OGGETTO: Procedura di Valutazione di Impatto Ambientale relativa al permesso di ricerca per idrocarburi liquidi e gassosi denominato "**Pignola** " presentato il 27.12.2016 * **proponente**: Shell Italia E&P S.p.A. * osservazioni critiche * richiesta di archiviazione * richiesta di svolgimento di un'inchiesta pubblica

Osservazioni e controdeduzioni formulate ai sensi del DLgs. n. 152/2006 art. 24 comma 4° in relazione alla procedura VIA per il rilascio del permesso di ricerca di idrocarburi liquidi e gassosi denominato "Pignola" – proponente Shell Italia E&P spa

Figura 1: perimetro dell'istanza Pignola nel quale si trova una parte del Parco Nazionale dell'Appennino Lucano...e il SIC Pantano di Tito.

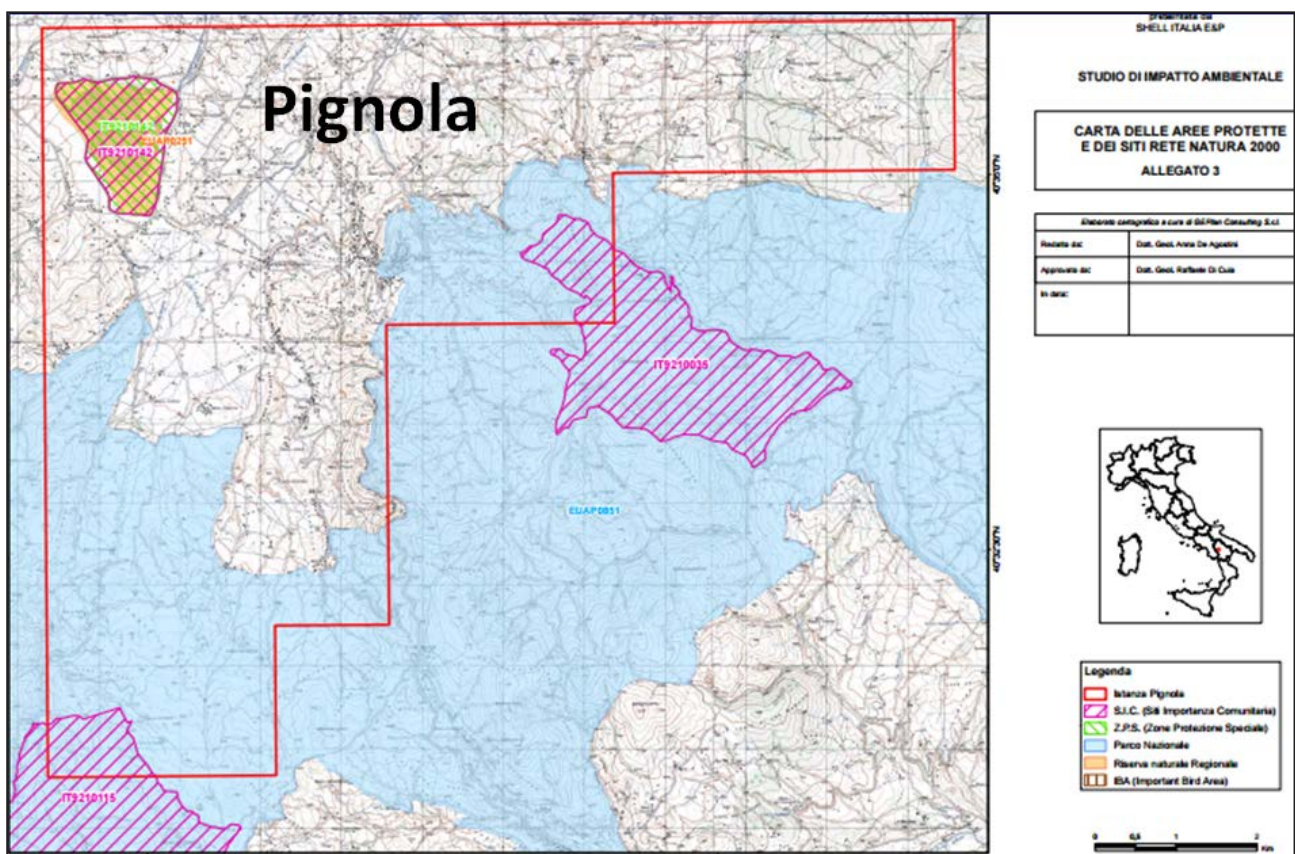
2.2) Il SIA risulta essere **carente** di un rilevamento in ordine alla **caratterizzazione idrica profonda** dell'area interessata dall'istanza.

Orbene, se si considera che gli specchi d'acqua come il Pantano di Tito, zona SIC, sono predisposti per continuare ad accumulare acqua per l'eternità e che si tratta di una risorsa d'importanza (questa sì) **strategica** in quanto le acque accumulate sono **insostituibili per la tutela e conservazione degli habitat**, non si può non concludere che un loro eventuale inquinamento produrrebbe effetti

Il SIA è privo di una carta **idrogeologica** con la rappresentazione delle sorgenti principali e minori (minori per portata ma non come importanza per le attività agricole e zootecniche) e della portata delle stesse, fattore che ostacola l'esplicitazione delle problematiche che l'attività petrolifera a farsi può motivatamente comportare per l'assetto idrogeologico degli altri acquiferi. Questi, è bene ribadirlo, costituiscono acquiferi molto permeabili e vulnerabili all'inquinamento.

Figura 2: individuazione delle aree nelle quali deve essere vietata la realizzazione di attività petrolifere così come lo sono nel Parco dell'Appennino Lucano.... Si tratta di tutto il bacino idrografico del SIC Pantano di Tito e delle aree circostanti le zone abitate.

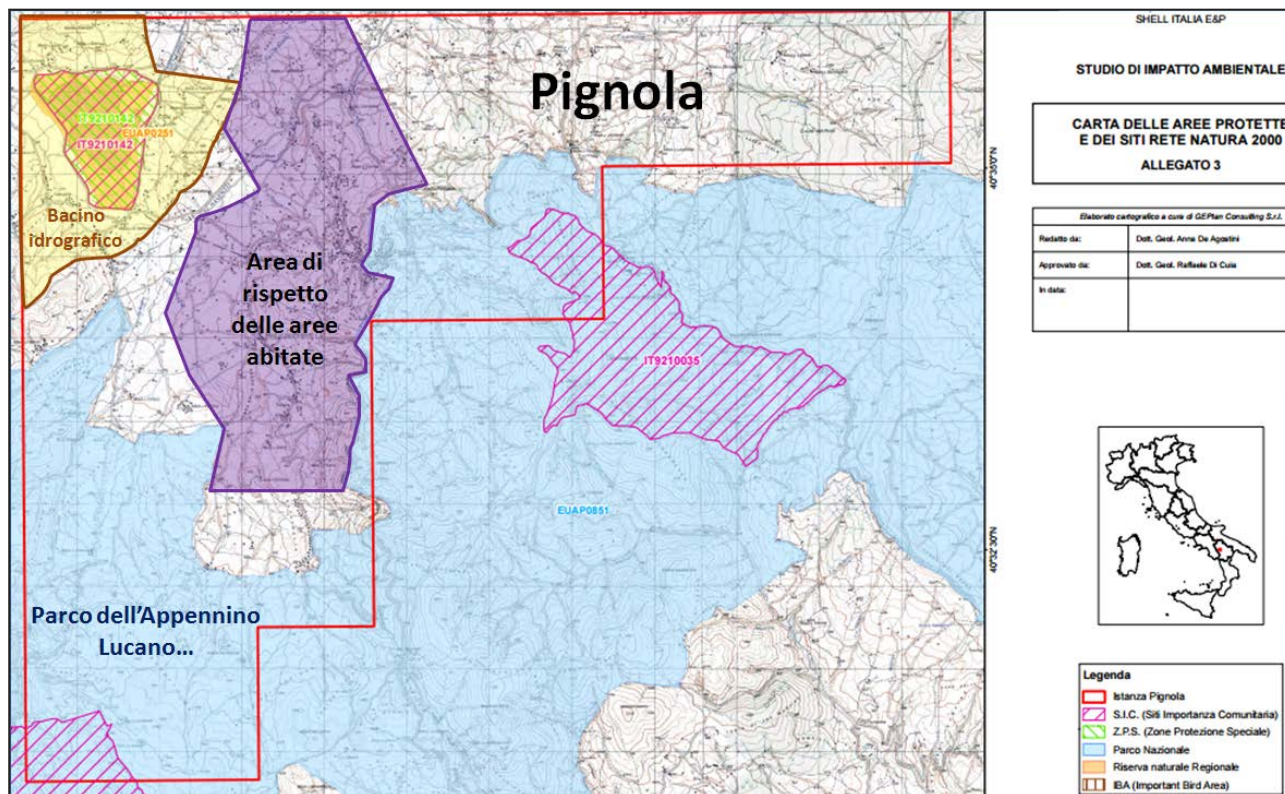
disastrosi per tutte le comunità animali e vegetali che utilizzano questa risorsa idrica.

Figura 3: le faglie sismogenetiche che interessano il sottosuolo delle istanze Monte Cavallo e La Cerasa secondo DISS 3.2.0 di INGV.

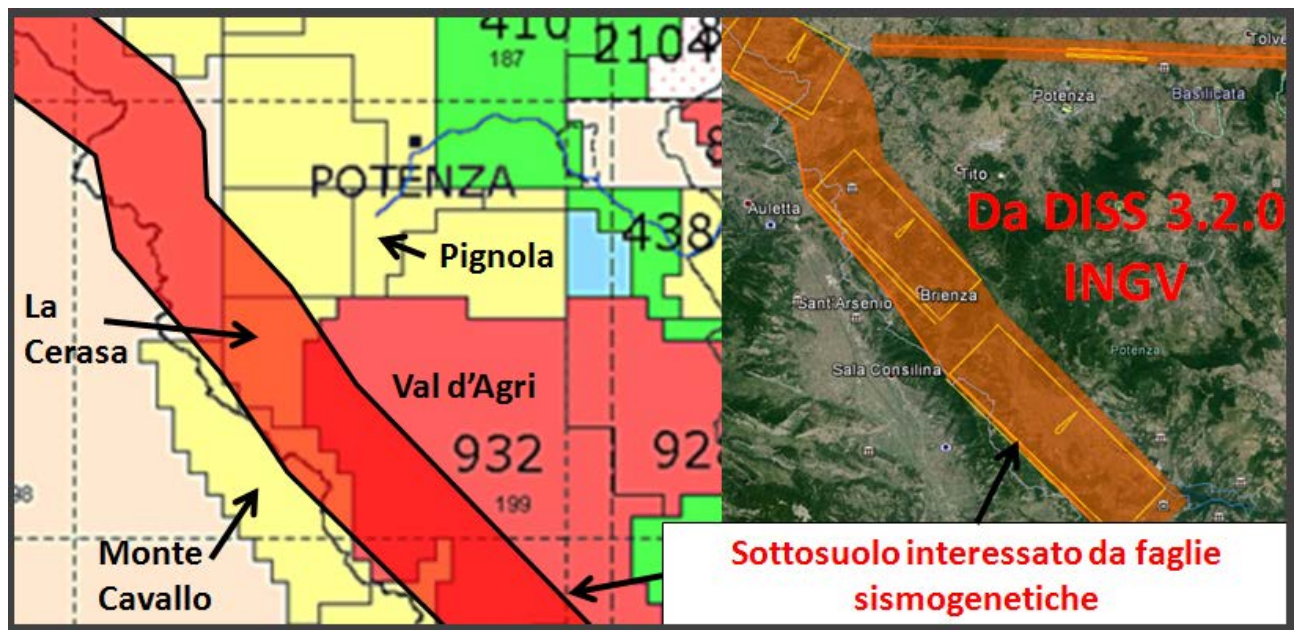
I riquadri **con linea gialla nella immagine a destra** individuano faglie sismogenetiche individuali che hanno originato i terremoti del 1561 (riquadro in alto nell'immagine a destra) e 1857 (**due riquadri al centro e a sinistra, nell'immagine a destra, che interessano l'istanza La Cerasa**).

I dati disponibili evidenziano che l'area dell'istanza Pignola si trova nella fascia interessata dalla tettonica lenta crostale che causa il lento e costante spostamento dell'Appennino verso l'Adriatico. Si fa presente che a pochi

chilometri di distanza nella val d'Agri la tettonica crostale lenta determina breakouts delle perforazioni **(deformazioni)** eseguite pochi anni fa. Giova far notare che il SIA è privo di qualsiasi studio al riguardo, circostanza che conferma la parzialità dello stesso.

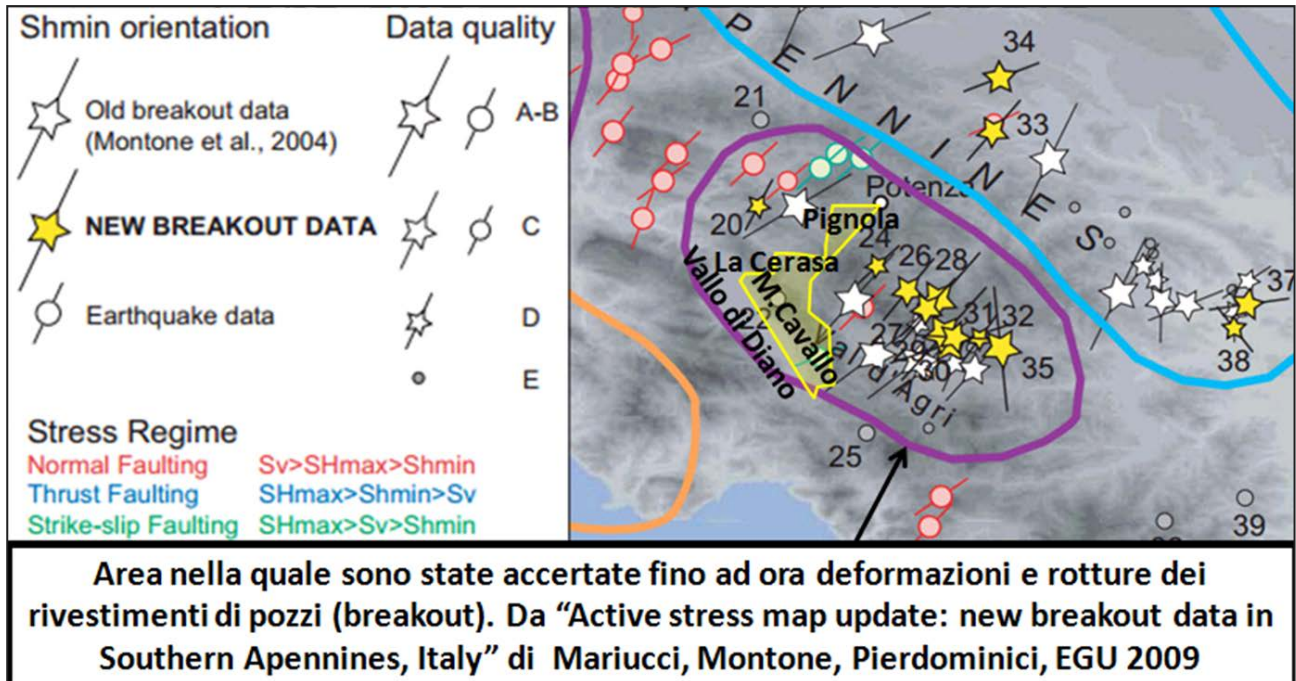
Nelle pubblicazioni scientifiche si parla di breakouts e non si citano eventuali rotture dei rivestimenti dei pozzi. Ciò non vuol dire che non si siano già verificate rotture. Sicuramente le compagnie petrolifere non hanno interesse ad esporre gli effetti dei breakouts perchè tale fenomeno evidenzierebbe problemi seri di potenziale inquinamento del sottosuolo, del suolo e delle acque superficiali e

sotterranee. Come si vede il fenomeno della deformazione dei pozzi ha già interessato molti pozzi della val d'Agri nonostante essi siano stati realizzati pochi anni fa. Con la linea gialla **nella figura 4** è stata schematizzata l'ubicazione delle istanze Monte Cavallo, La Cerasa e Pignola. I dati scientifici disponibili evidenziano che la fascia crostale delle citate istanze è interessata da lenta deformazione che interesserà anche eventuali nuove perforazioni in maniera progressiva in relazione all'evoluzione continua e lenta della catena appenninica che si sta spostando verso l'Adriatico.

Giova evidenziare che non è possibile trascurare tale fenomeno come elemento naturale di impatto sulle perforazioni ed in termini di conseguente inquinamento del sottosuolo e delle acque sotterranee e superficiali.

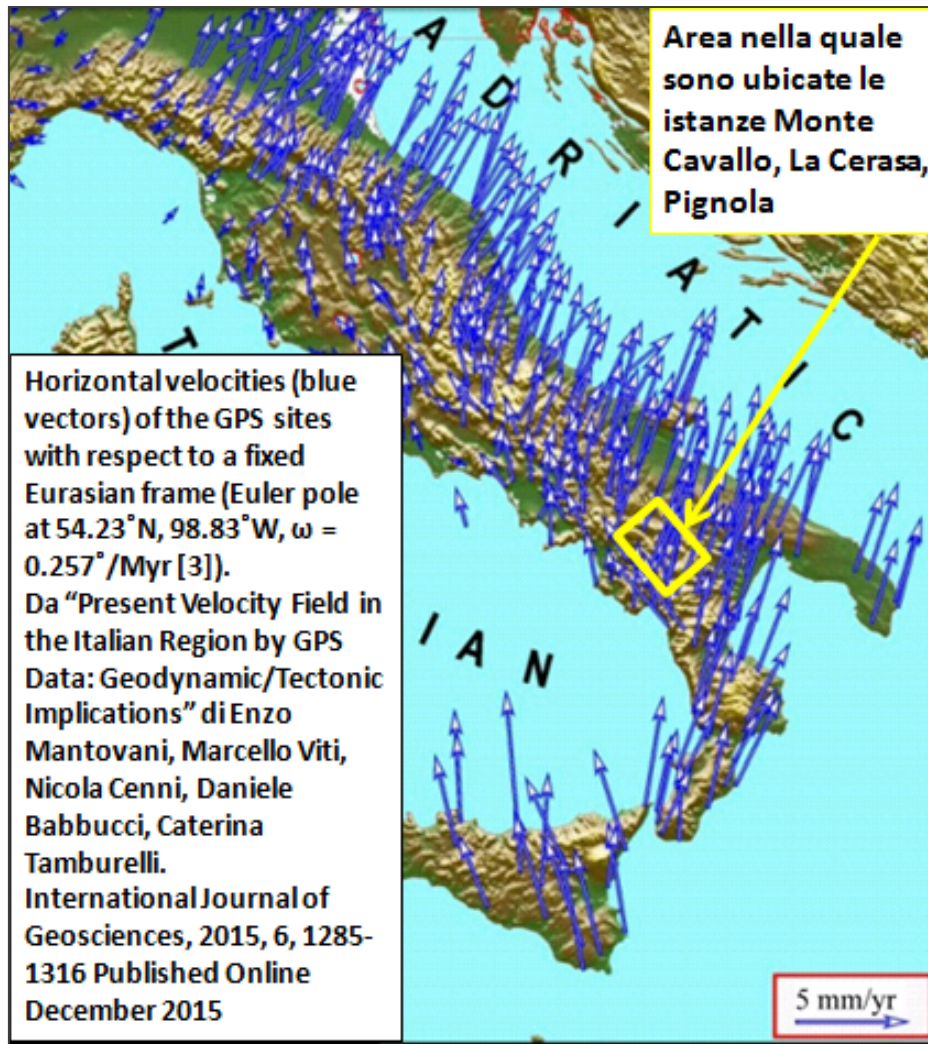
Come si è visto nell'area interessata dai terremoti recenti dell'Italia centrale gli spostamenti delle rocce causano rotture dei rivestimenti delle gallerie.

Si deduce che il loro impatto sulle tubazioni orizzontali e verticali può essere tale da causare rotture imprevedibili e inevitabili.

E' vero che le perforazioni petrolifere si eseguono anche nelle aree interessate dai terremoti. Ciò non toglie che perforazioni eseguite lungo faglie che subiscono riattivazioni possano essere danneggiate seriamente; ne consegue che è impossibile garantire la sicurezza delle perforazioni e delle tubazioni realizzate nel sottosuolo interessato da tettonica attiva.

Figura 8: ubicazione delle istanze Monte Cavallo, La Cerasa e Pignola.

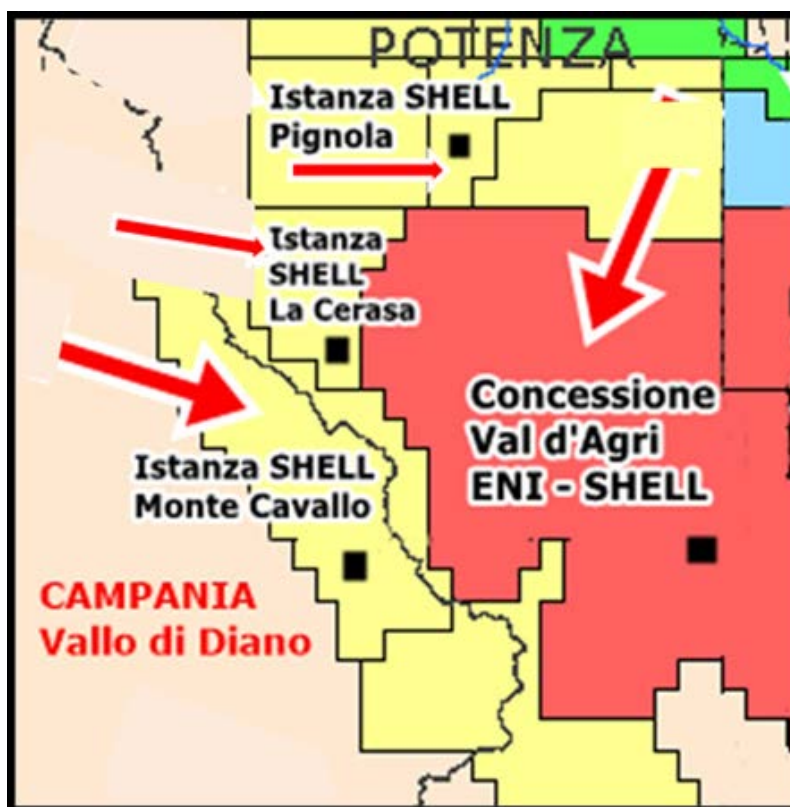
Come si evince dalla immagine di figura 8 le tre istanze Monte Cavallo, La Cerasa, Pignola confinano con la

concessione Val d'Agri - ENI. In pratica rappresentano una sua estensione verso ovest e nordovest. Le istanze Monte Cavallo e La Cerasa confinano anche tra di loro mentre l'istanza Pignola per poche centinaia di metri non confina con La Cerasa. E' evidente che gli impatti ambientali di attività eseguite nelle tre istanze si sommerebbero agli impatti già prodotti sull'ambiente nella concessione val d'Agri.

Risulta evidente che gli impatti ambientali da valutare in relazione al progetto di SHELL nelle tre istanze non sono quelli descritti nei SIA e relativi ad attività senza alcun impatto ma sono gli impatti conseguenti alle attività petrolifere come quelle già attuate nella concessione Val D'Agri.

E' evidente che deve essere preso in considerazione l'effetto cumulativo delle varie attività e non solo gli impatti su ogni singola istanza. Una ulteriore
